**Osservazione della Parco eolico Lesina s.r.l. al progetto:  
PARCO EOLICO "S. Paolo di Civitate" DELLA POTENZA PARI A 42 MW**

**Progetto di realizzazione del parco eolico "S. Paolo di Civitate" della potenza pari a 42,0 MW e infrastrutture connesse**

**Codice procedura 3905 del 23/01/2018**

**Proponente: Renvico Italy S.r.l.**

# INTERFERENZA n. 1

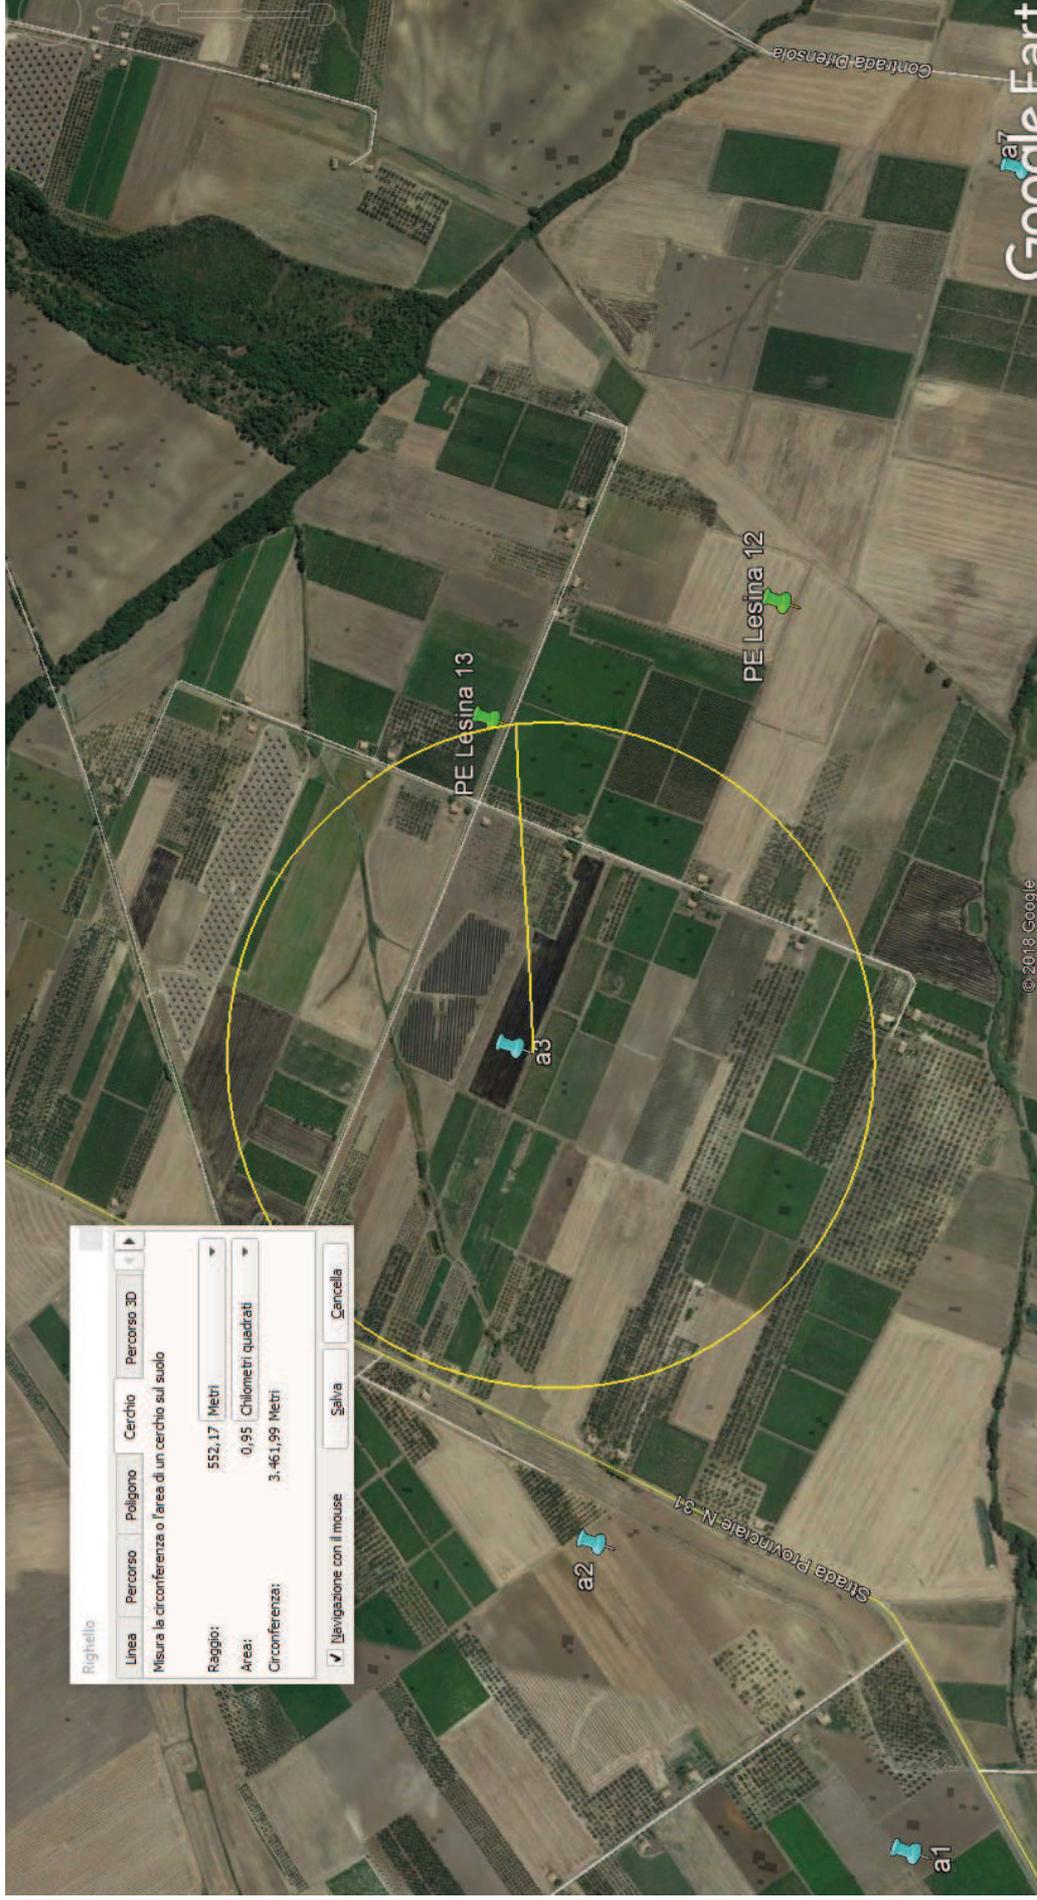
Si dovrà quindi prevedere una distanza minima, dall'aerogeneratore Renvico rispetto all'aerogeneratore PE Lesina, di 7 diametri, pari a 1050m, nella direzione del vento prevalente ed una distanza di almeno 5 diametri, pari a 750m, nella direzione ortogonale alla direzione del vento prevalente. Come diametro si prende a riferimento quello della turbina di progetto Vestas V150 della Renvico. In allegato è riportata la rosa dei venti dell'area, registrata da misurazioni anemometriche in sito che mostra una direzione del vento prevalente N-NE.

n. wtg Renvico	n. wtg PES. Agata	Distanza attuale incompatibile (m)
Interferenza 1	A3	WTG 13	552
Interferenza 2	A9	WTG 6	154

Interdistanza wlg : 552 m

La società PE Lesina chiede pertanto la rimozione o la delocalizzazione degli aerogeneratori n. 3, e 9 previsti nel progetto della società Renvico, tenendo in considerazione il layout autorizzato alla PE Lesina srl dalla Provincia di Foggia, con det. 2014/641 del 10-3-2014, sulla base di quanto previsto dalle Linee guida nazionali e delle osservazioni sopra esposte in merito alle distanze minime tra aerogeneratori.

## INTERFERENZA n. 2

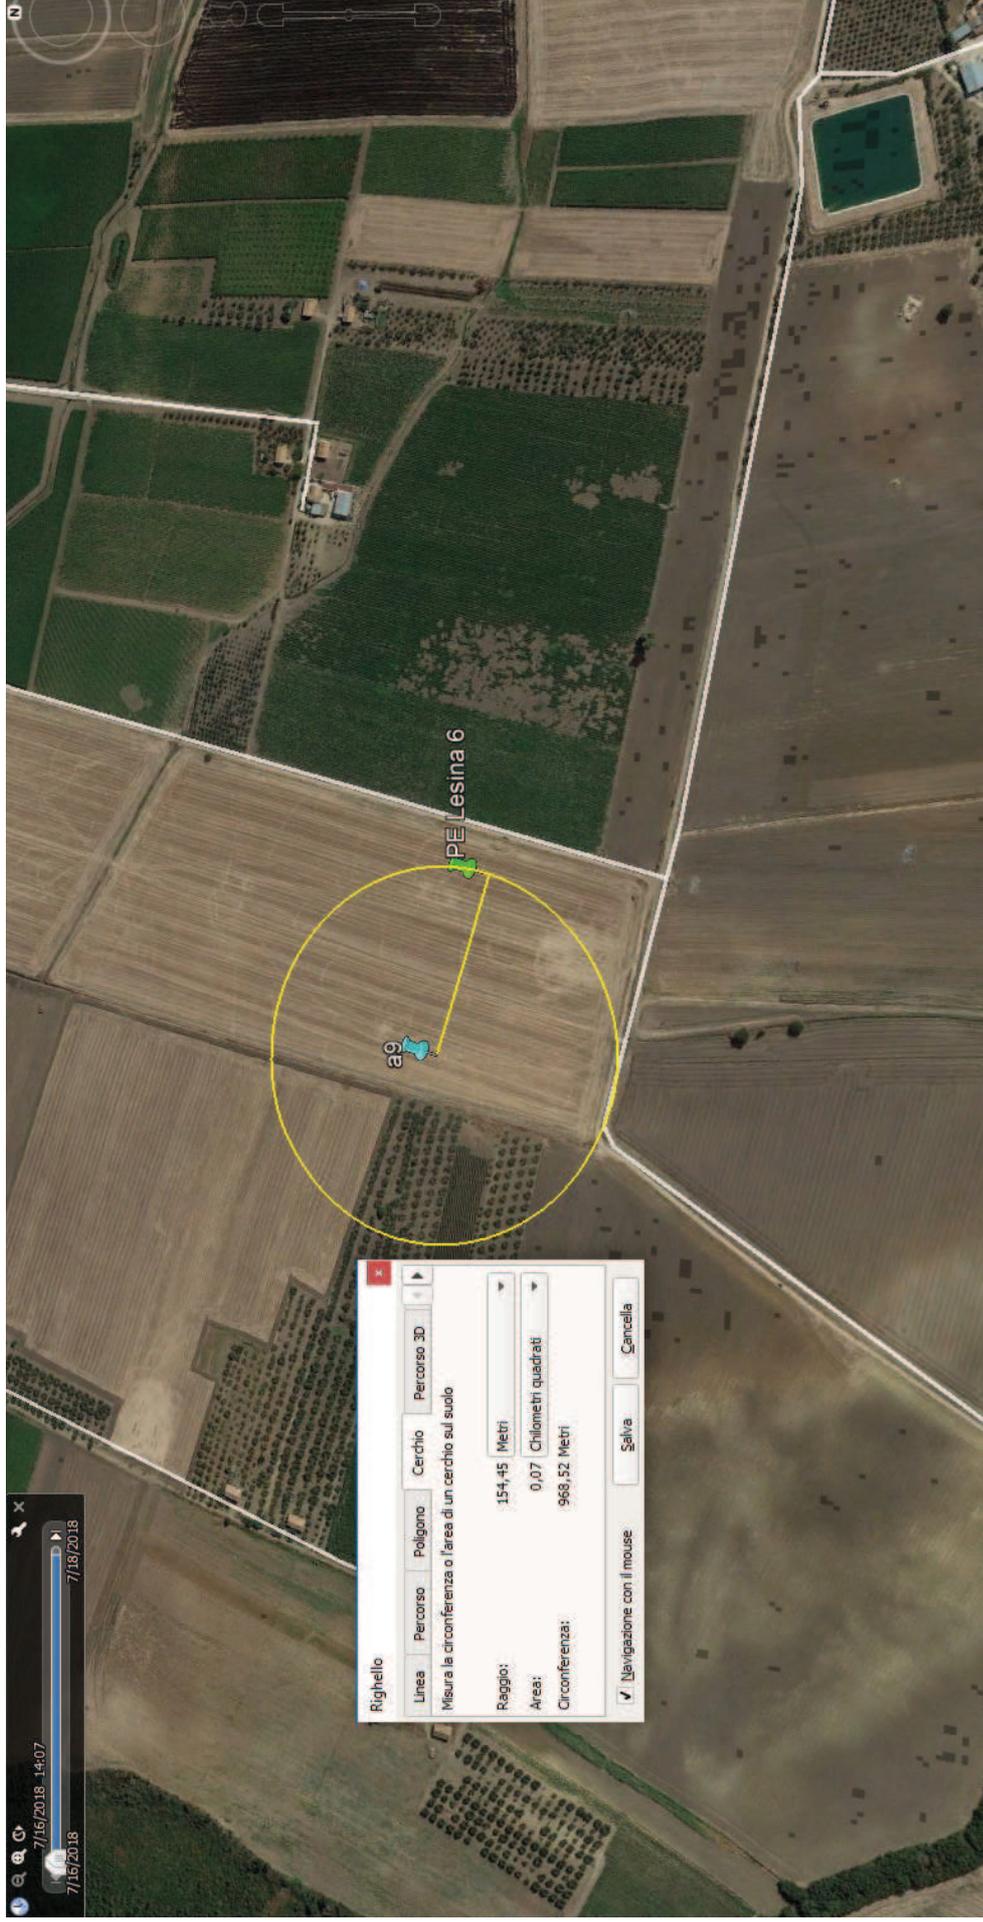
Interdistanza wlg : 154 m
